Richiesta del Comune di Verona di verifica di
assoggettabilità a V.I.A. del progetto definitivo:

**ARS DISTRICT - IL PARCO DELL'ARSENALE INTERVENTI DI RECUPERO E
RIQUALIFICAZIONE DEL COMPLESSO DI EPOCA AUSTRIACA**

Osservazioni del COMITATO ARSENALE

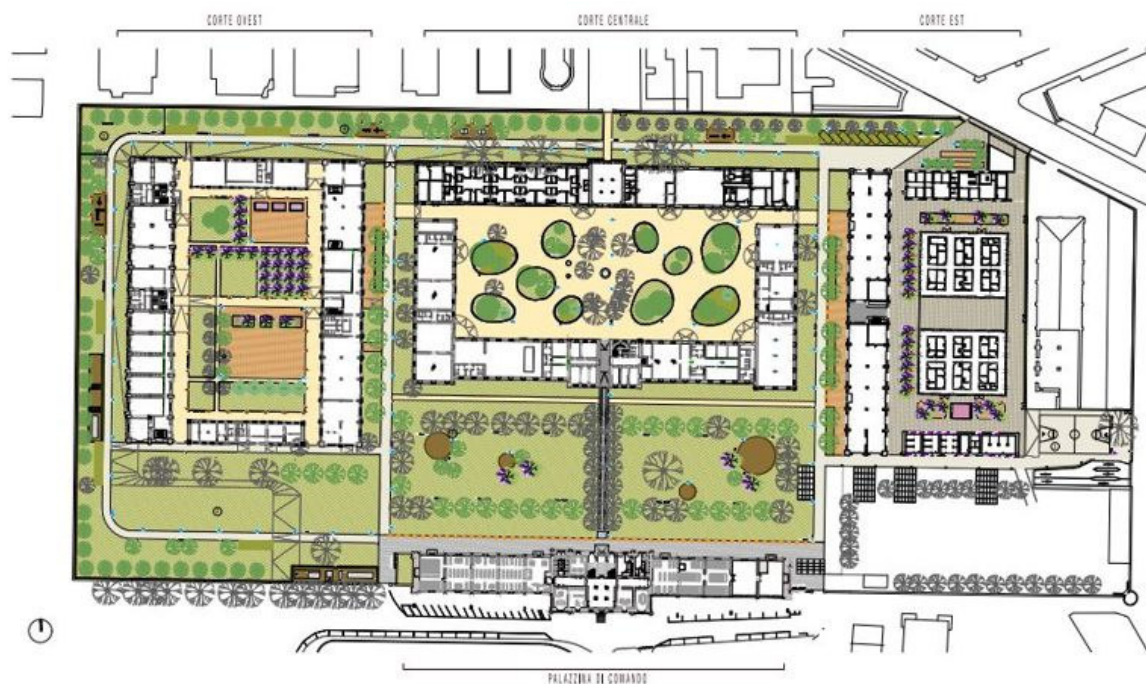
Nella planimetria delle aree esterne sotto riportata, appare evidente come la chiesa sia, con tutta evidenza, considerato un corpo estraneo nell'assetto urbanistico del complesso, non solo per il mantenimento della recinzione lungo tutto il confine di proprietà, e quindi priva di relazione diretta con il contesto, ma addirittura relegata a quinta scenica del mercato urbano, quasi come in una riedizione "moderna" delle botteghe medievali addossate agli edifici destinati al culto.

Singolarmente, però, immediatamente a Sud della chiesa, forse accessibile dall'area della stessa e quindi così direttamente fruibile, è indicata, come parte integrante del progetto di recupero e riqualificazione dell'ex complesso asburgico, la stravagante proposta progettuale di realizzare un campo di basket, incuneato fra mercato urbano, scivolo del parcheggio interrato e confine dell'area dell'edificio di culto.

Tutto ciò premesso si osserva che la soluzione così come proposta non risponda alla necessità di concretare un restauro ed un riutilizzo del complesso dell’Arsenale, che, anziché consolidarne la storica separatezza dal contesto urbano, per motivi fisici e funzionali, ne favorisca, invece, la fruizione pubblica, facendolo evolvere da cittadella fortificata a brano vivo della città.
